con la presente si inviano le Osservazioni contro il Progetto di un impianto eolico codice procedura ID_VIP/ID_MATTIM: 1269 denominato

"Pitigliano" ubicato nei comuni di Pitigliano (GR) e Sorano (GR) costituito da 20 (venti) aerogeneratori di potenza nominale 7,0 MW per un totale

“Progetto di un impianto eolico denominato “Pitigliano” ubicato nei comuni di Pitigliano (GR) e Sorano (GR) costituito da 20 (venti) aerogeneratori di potenza nominale 7,0 MW per un totale di 140,0 MW con relative opere connesse ed infrastrutture indispensabili”

Immagine 1. Vincoli ex art. 136 del CBC dal PIT della Regione Toscana e zona approssimativa dove è progettato l'impianto industriale.

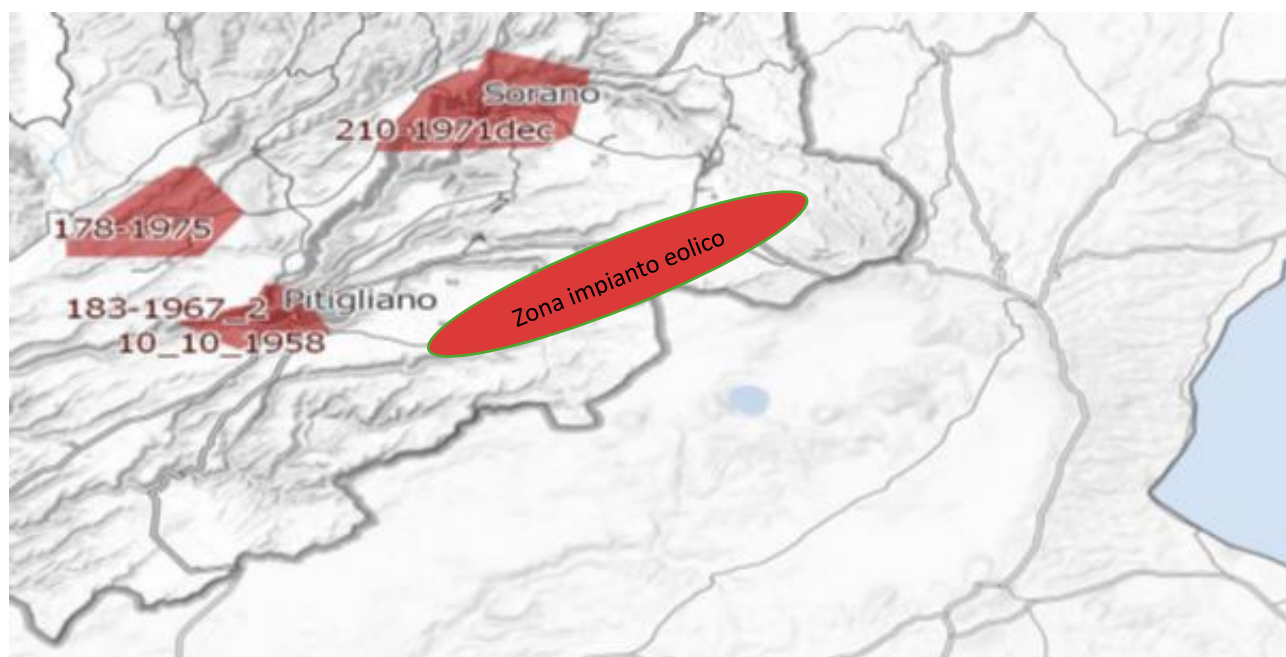
Inoltre, come sostiene la Proponente parte dell'impianto si verrebbe a trovare a 3,5 km dal centro abitato di Sorano. Infatti, tre degli aerogeneratori WTG 08, 09, 10 sono addirittura all'interno delle fasce di rispetto dei 3 km del suo vincolo paesaggistico di notevole interesse pubblico ex art 136 del CBC. Si evidenzia che così si crea

un'ulteriore incompatibilità con la tutela del Paesaggio.

Immagine 3. Cumulo di una parte di impianti eolici, fotovoltaici e geotermici industriali in progettazione ed esistenti intorno all’eolico industriale “Pitigliano”.

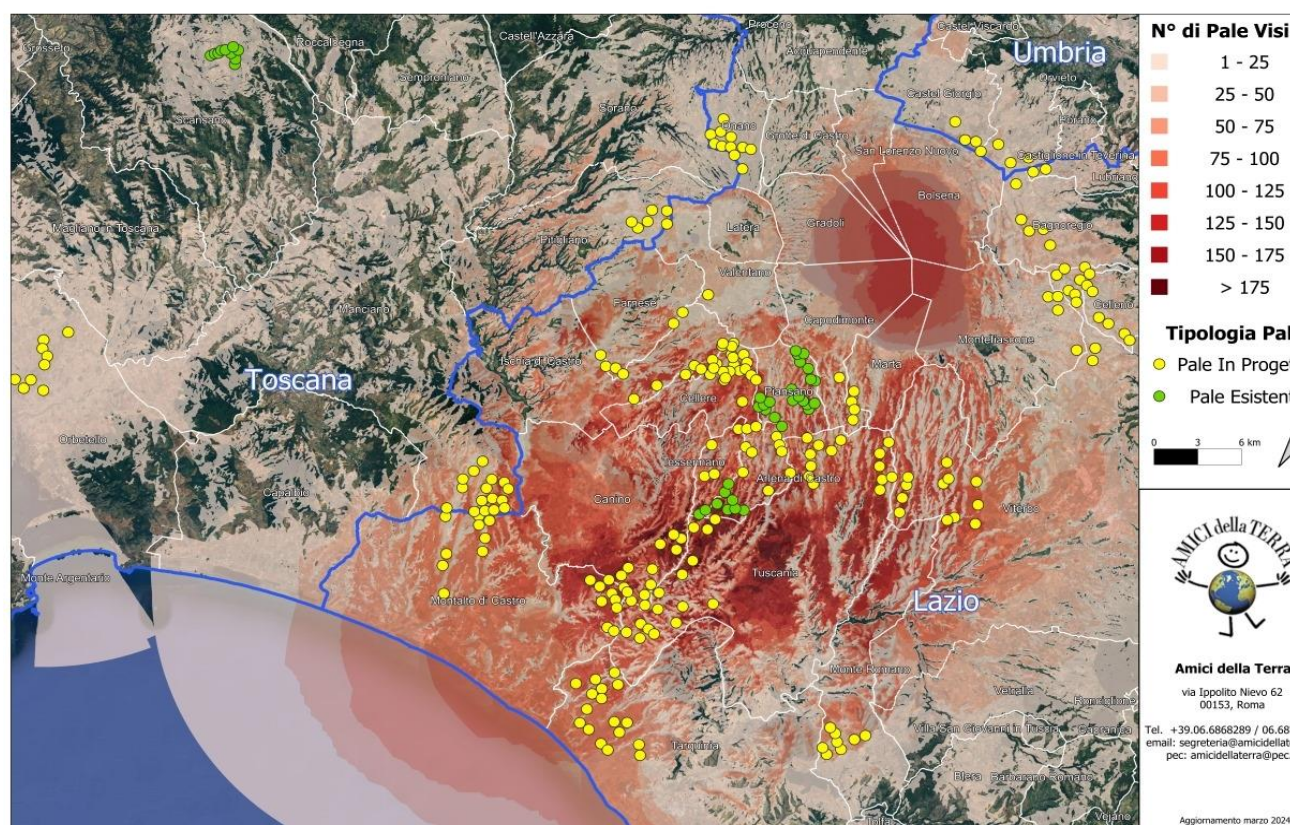
Beni Culturali “*Ambito paesaggistico, geologico e geomorfologico dell’orlo della caldera di Latera ...*” Non vengono nemmeno citati gli impianti eolici in progetto al MASE, il “Rempillo” (6 aerogeneratori) e un altro in verifica amministrativa di 14 aerogeneratori e 72, 6 MW. Ad oggi nei territori di Pitigliano, Sorano e in quello limitrofo potenzialmente potrebbero essere insediati 40 aerogeneratori alti 200 metri e larghi 170. Ma la proponente non cita neanche altri impianti che creerebbero il cumulo e quindi maggiore impatto. Infatti, sul territorio della “Città del Tufo” (Sorano e Pitigliano) impatterebbero anche l’impianto eolico “Montarzo” di Onano con 13 aerogeneratori con le dimensioni ricordate, l’altro eolico industriale nel territorio di Valentano con sette aerogeneratori (stesse dimensioni), gli impianti di Farnese con un minieolico di 3 Torri alte 60 metri già installate in località Poggio del Crognolo e l’impianto eolico industriale “Vallerosa” (7 aerogeneratori alti 200 metri e larghi 158 metri) in procedura VIA presso la Regione Lazio. Inoltre, altri impianti del minieolico già presenti a Valentano, Cellere e Piansano e due progetti eolici industriali con le stesse dimensioni (200 m x 170 m) nel Comune di Ischia di Castro. La valutazione del cumulo non prende neanche in considerazione gli impianti industriali di fotovoltaico e agrivoltaico in progetto a Farnese, Valentano, Ischia di Castro, Cellere. L’impianto geotermico in procedura Via al MASE, progettato nella Caldera di Latera. Quindi è stata effettuata una valutazione del potenziale impatto cumulativo non veritiera a dispetto di quanto affermato dalla proponente che sostiene di aver preso in considerazione uno spazio di 10 km intorno al suo impianto per gli impatti che si creerebbero.

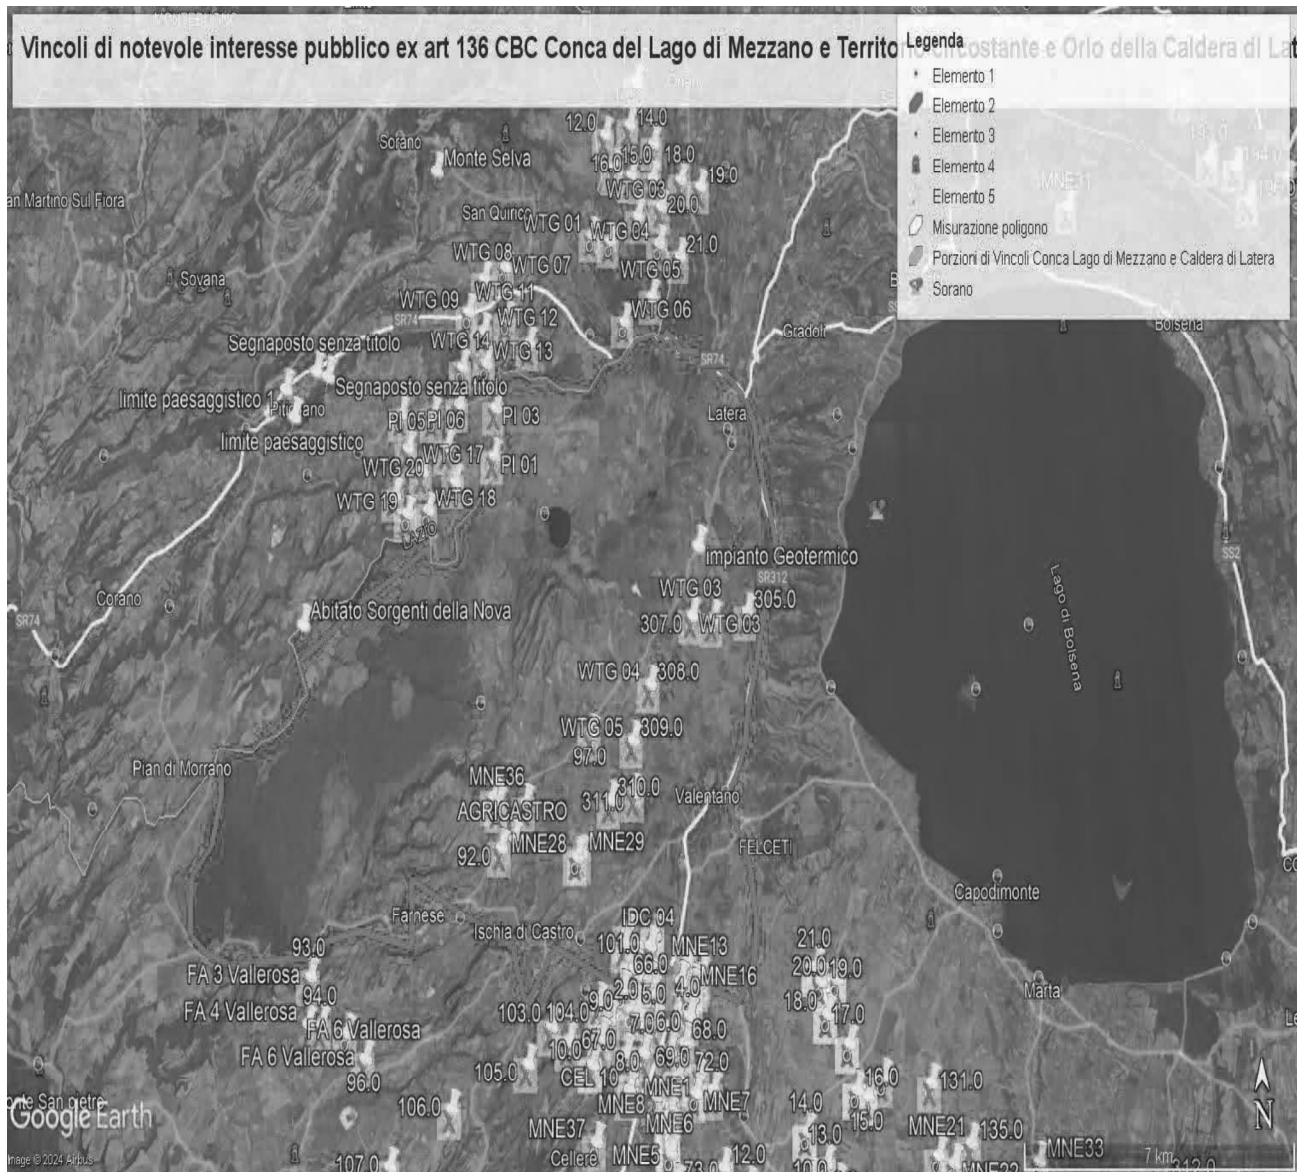
Come è illustrato nell'immagine si ribadisce che l'impianto industriale "Pitigliano" ricade completamente all'interno delle fasce di rispetto dei due vincoli di notevole

interesse pubblico e lambisce quelle di un terzo vincolo e quindi come affermato dal Consiglio di Stato nelle sentenze citate, l'impianto è insediato in area non idonea ai sensi dell'art. 20 comma 8 lettera c quater del D.Lgs. n. 199/2021 e ss.mm.ii al contrario di quanto sostiene la proponente.

IMMAGINE n. 2 Impianto eolico industriale “Pitigliano” e distanze aerogeneratori dai Vincoli della Conca del Lago di Mezzano...

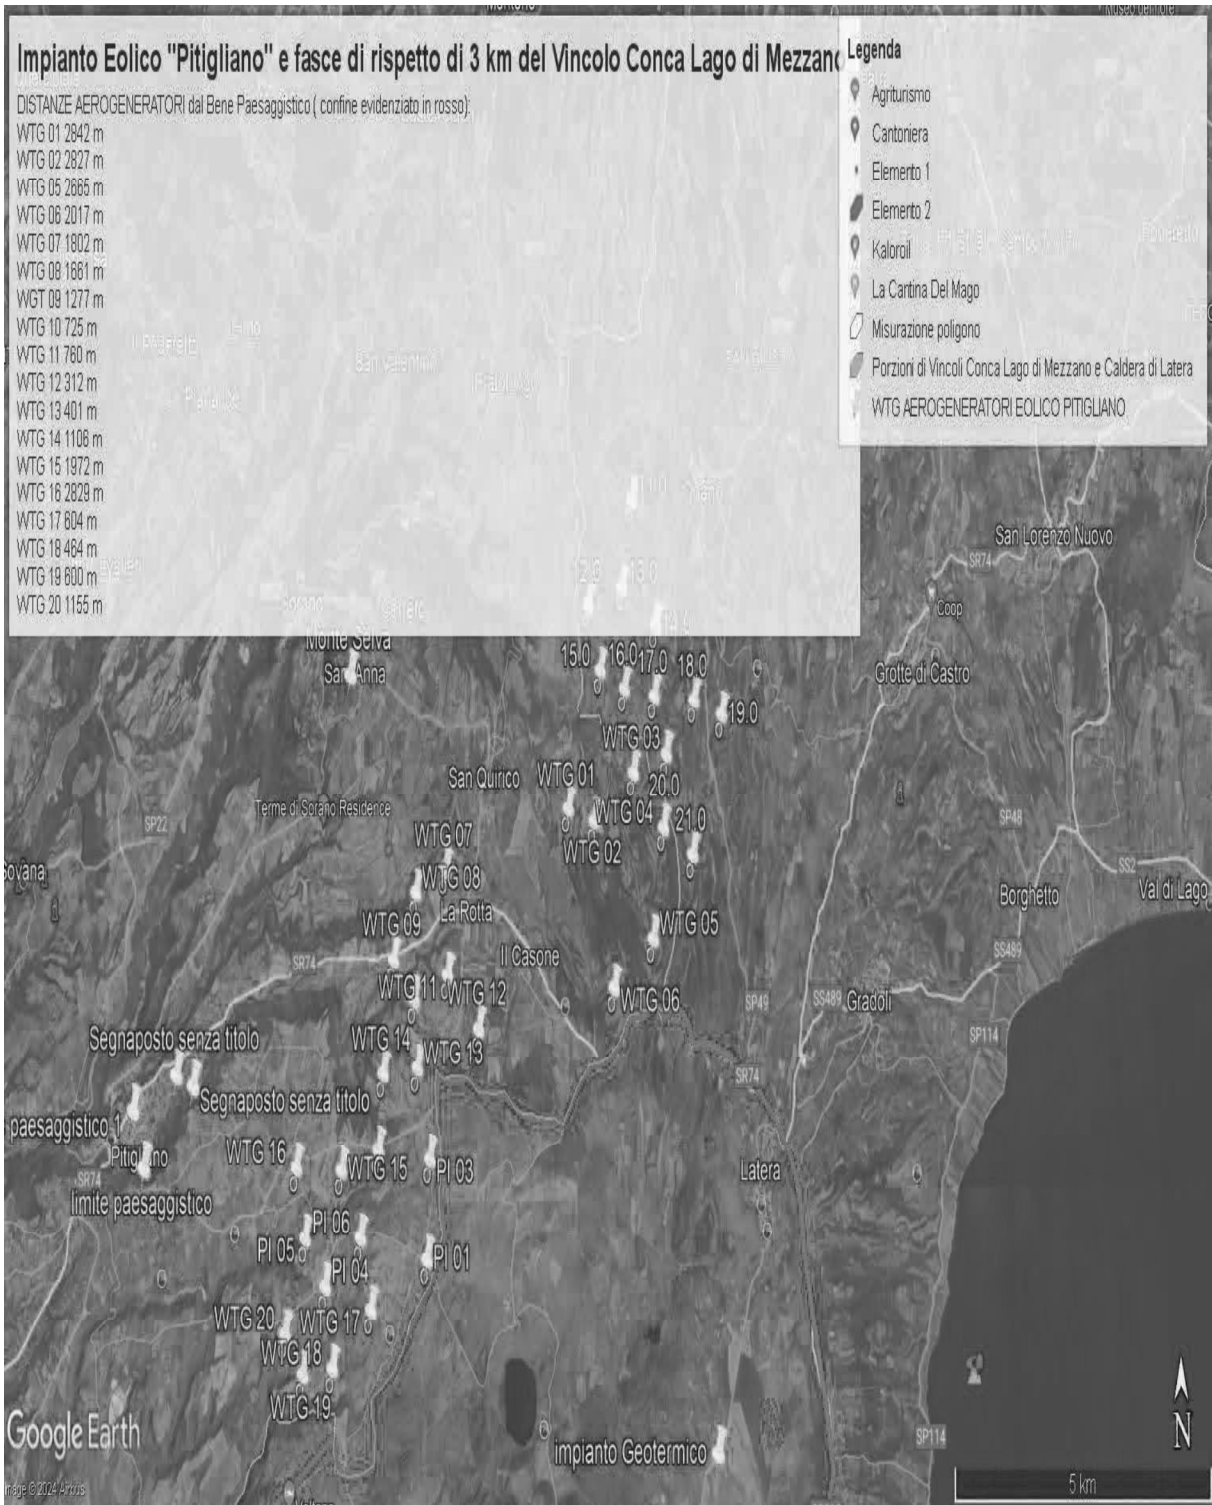
Al contrario si evidenzia che l'impianto eolico industriale citato non solo ricadrebbe con tutti e 20 gli aerogeneratori all'interno delle fasce di rispetto di 3 km di due vincoli paesaggistici di notevole interesse pubblico esistenti nella Regione Lazio e con una parte di essi nel vincolo paesaggistico del Centro abitato di Sorano (GR) quindi in aree non idonee all'installazione di impianti di energia rinnovabile. Addirittura, alcuni aerogeneratori sarebbero ubicati a poche centinaia di metri dai perimetri dei due vincoli paesaggistici laziali ex art 136 del CBC.

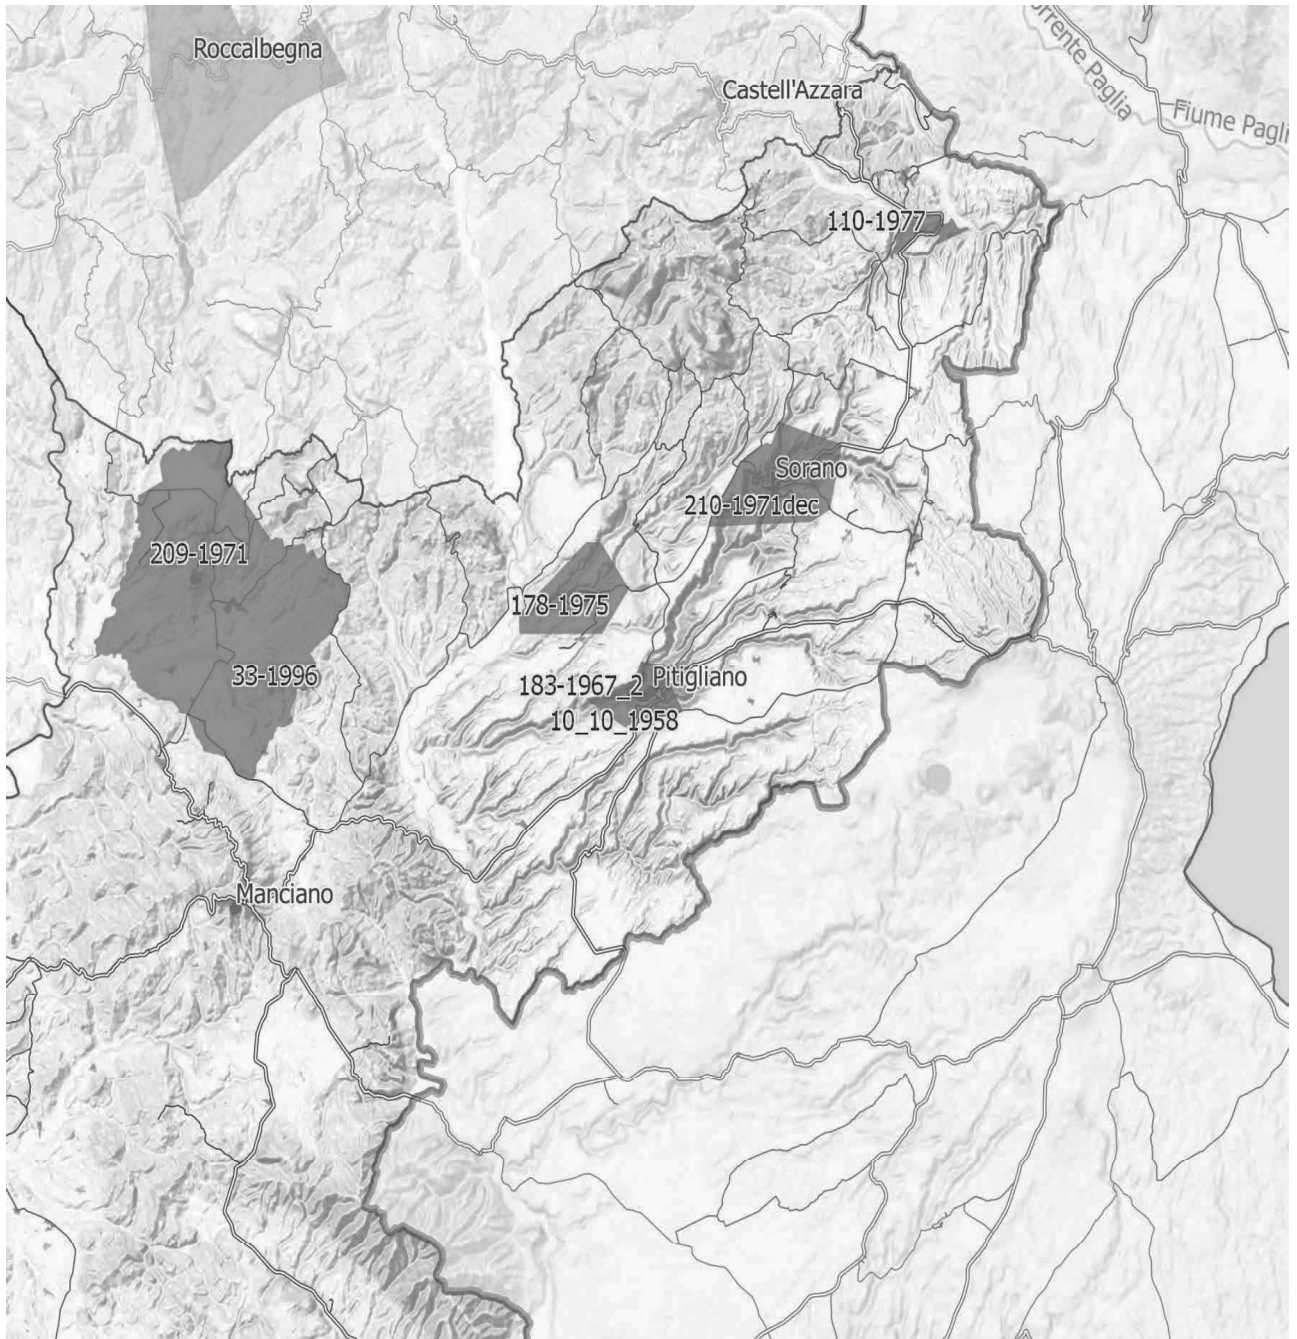
IMMAGINE n. 4 Si evidenzia che i tre aerogeneratori WTG 07, WTG 08 e WTG 09 impattano con il vincolo paesaggistico di notevole interesse pubblico del Centro Storico di Sorano. Il WTG 07 si troverebbe a 2828 m, WTG 08 2504 e WTG 09 2990. Il cavidotto dell'impianto invece impatta in buona parte del Vincolo paesaggistico ex art. 136 del CBC del Centro Storico di Pitigliano.

IMMAGINE n 5. Mappa eolici elaborata dall'Associazione Amici della Terra. La mappa evidenzia il cumulo degli impianti tra Lazio e Toscana.

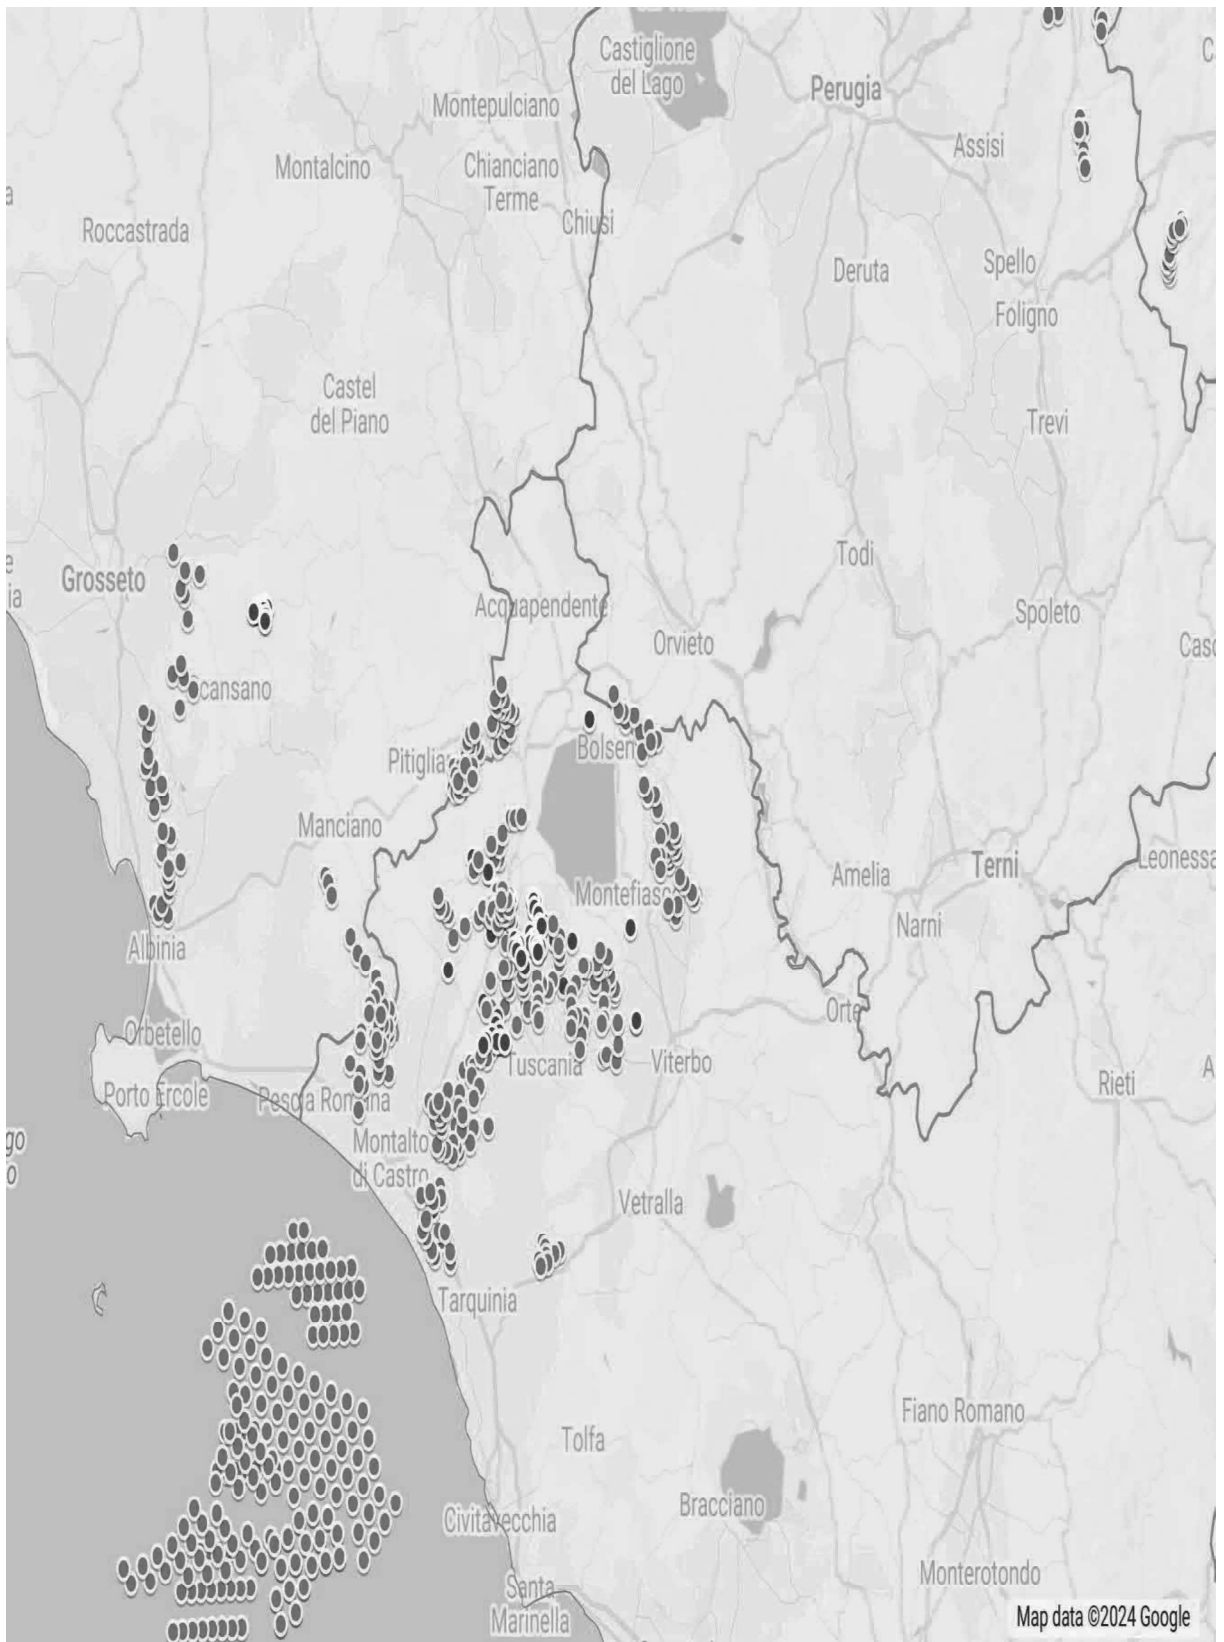
Riguardo al cumulo degli impianti FER, le mappe prodotte dalla proponente riguardano, come già evidenziato, soltanto una parte molto piccola degli impianti FER dell'area intermedia e vasta e in particolare di quelli eolici che contribuiscono a creare un notevole cumulo e la saturazione del territorio tosco laziale. Riguardo al cumulo dei soli impianti eolici si riporta la mappa dell'intervisibilità degli impianti eolici elaborata dall'Associazione nazionale “Amici della Terra”.

Se agli impianti eolici rappresentati qui sopra che non comprendono sia l'impianto eolico Pitigliano e le altre 14 pale del progetto eolico in verifica amministrativa sempre nel territorio di Pitigliano si aggiungono i migliaia di ettari (7000 fin'ora) di territorio occupato dagli impianti fotovoltaici e agrivoltaici e dalle altre tipologie appare chiaro il numero spropositato degli impianti FER nella bassa toscana e nella Tuscia.
